東通原子力発電所 津波の評価について (コメント回答)

2022年1月28日
東北電力株式会社

審査会合におけるコメント:連動型地震に起因する津波

I. 地震に起因する津波の評価 1. 十勝沖・根室沖から岩手県沖北部の連動型地震 本説明(コメント回答)の概要

連動型地震と内閣府(2020)の想定津波群の比較

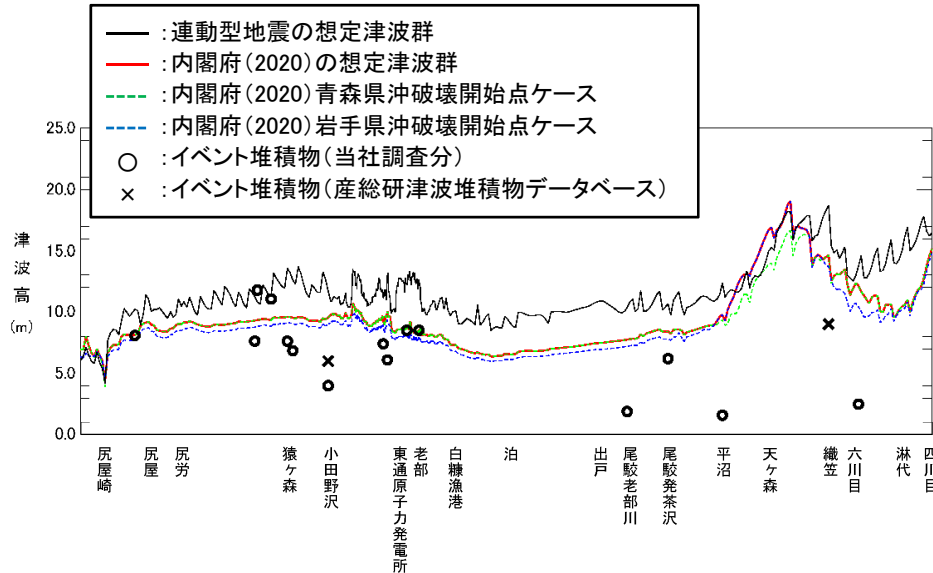
No.	コメント時期	コメント内容
S200	2021年7月9日 第989回審査会合	特性化モデル③及び④の想定津波群は、内閣府(2020)の想定津波群の評価結果を上回るものの、平沼～天ヶ森付近では部分的に内閣府(2020)の想定津波群の津波高さが大きくなる要因について説明すること。
S201	2021年7月9日 第989回審査会合	内閣府(2020)のすべり量等のモデル化の手法に関する考え方の取扱い、並びに特性化モデルと内閣府(2020)の津波高を比較することの位置付けについて説明すること。

■ 平沼～天ヶ森付近の部分的な範囲で内閣府(2020)の想定津波群の津波高さが大きくなる要因分析 **S200**

- 内閣府(2020)日本海溝(三陸・日高沖)モデルの青森県沖に破壊開始点を設定したケース、岩手県沖に破壊開始点を設定したケース及び連動型地震の想定津波群に支配的な基準断層モデル①を対象に、津波の伝播特性(スナップショット)及び青森県沿岸の津波高(水位時刻歴波形)の比較から分析する。
